第7章 その他環境省令で定める事項

7.1 配慮書についての関係地方公共団体の長の意見及び一般の意見の概要、並びに事業者の見解

(仮称) クリーンエネルギー会津若松風力発電事業
計画段階環境配慮書について (通知)

(仮称) クリーンエネルギー会津若松風力発電事業計画段階環境配慮書に対する
省令*第 14 条第 3 項の規定に基づく意見

図 7.2-13 事業実施想定区域(配慮書段階)と対象事業実施区域 (方法書段階) の比較

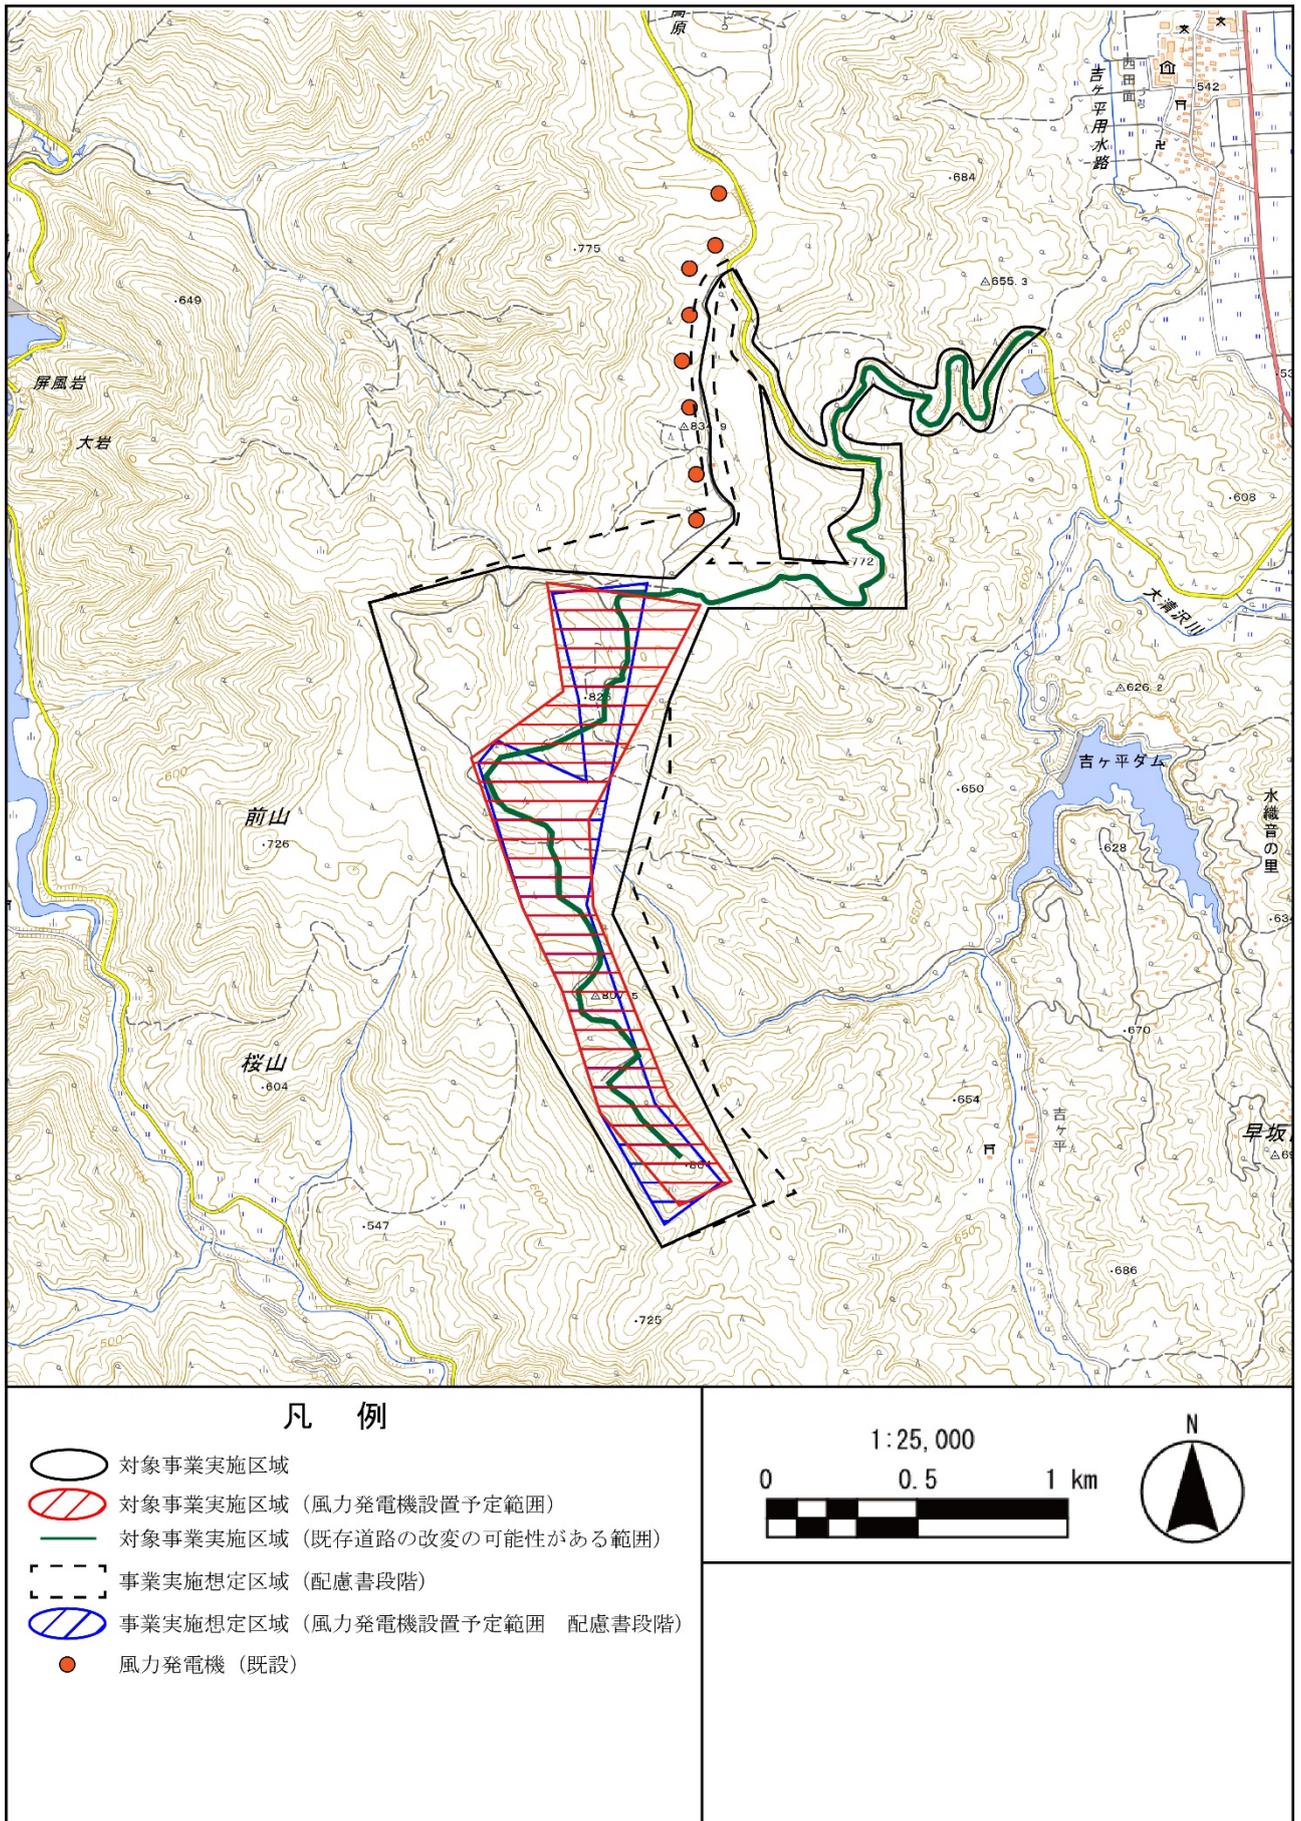
(1) 本事業計画は、会津若松市東山町及び湊町において大規模な風力発電事業を想定するものであるが現時点では計画の熟度が低いことから、環境影響評価方法書(以下「方法書」という。)において、風力発電機の配置等の具体的な内容を明らかにすること。

なお、本事業の事業実施想定区域が、他事業者が計画する風力発電事業の事業実施想定区域と重複していることから、当該事業者と速やかに事業計画に係る協議・調整等を行い、方法書以降の手続において適切な対象事業実施区域を設定した上で環境影響評価を実施すること。

福島県知事の意見	事業者の見解
<p>1 総括的事項</p> <p>(1) 本事業計画は、会津若松市東山町及び湊町において大規模な風力発電事業を想定するものであるが現時点では計画の熟度が低いことから、環境影響評価方法書（以下「方法書」という。）において、風力発電機の配置等の具体的な内容を明らかにすること。なお、本事業の事業実施想定区域が、他事業者が計画する風力発電事業の事業実施想定区域と重複していることから、当該事業者と速やかに事業計画に係る協議・調整等を行い、方法書以降の手続において適切な対象事業実施区域を設定した上で環境影響評価を実施すること。</p>	<p>風力発電機設置予定範囲、既設道路拡幅検討区域を方法書に記載しました（第2章 p4）。</p> <p>風力発電事業の事業実施想定区域が重複する他事業者との協議・調整に努めていますが、詳細な協議に至っておりません。</p> <p>今後、協議・調整等により情報共有が可能な段階で適切な対象事業実施区域を設定した上で環境影響評価を実施いたします。</p>
<p>(2) 環境影響評価の実施に当たっては、基礎資料の収集に十全を期し、最新の知見及び評価方法を採用するとともに、住宅の分布、風況、その他自然状況等の多面的な視点から事業計画に関する複数案を検討し、綿密な調査の実施により、風力発電施設・関連施設の建設及び稼働に伴う環境への影響を的確に把握し、事業の実施による環境影響が最小となる計画とすること。具体的には、事業実施想定区域から、まとまりのある自然植生、希少な動植物の生息地等の地域を極力除外するとともに、近隣住民の居住環境、重要な水源や漁場環境、緑の回廊や保安林の機能、景観資源、交通、電波通信等に支障を来さないようにすること。</p>	<p>環境影響評価の手続きにおいて基礎資料の収集を十分に行い、最新の知見や評価方法を採用するとともに住宅の分布等の多面的な視点から事業計画に関して複数案を検討し、その結果を準備書に記載します。</p> <p>対象事業実施区域は、まとまりのある自然植生、希少な動植物の生息地等の地域を極力除外し設定しました（第3章 p 82, 97）。</p> <p>また、近隣住民の居住環境、重要な水源、緑の回廊や保安林の機能、景観資源、交通、電波通信等に支障を来さないように準備書段階で検討いたします。</p>

- ・ 風力発電機の輸送経路等の再検討を行い、今後の事業計画において風力発電機は設置しないものの改変の可能性のある範囲を『対象事業実施区域』に含めることとした。
- ・ 騒音及び超低周波音、風車の影による周辺環境への影響を低減するため、風力発電機配置予定範囲の再検討を行い、『風力発電機の設置予定範囲』を設定した。
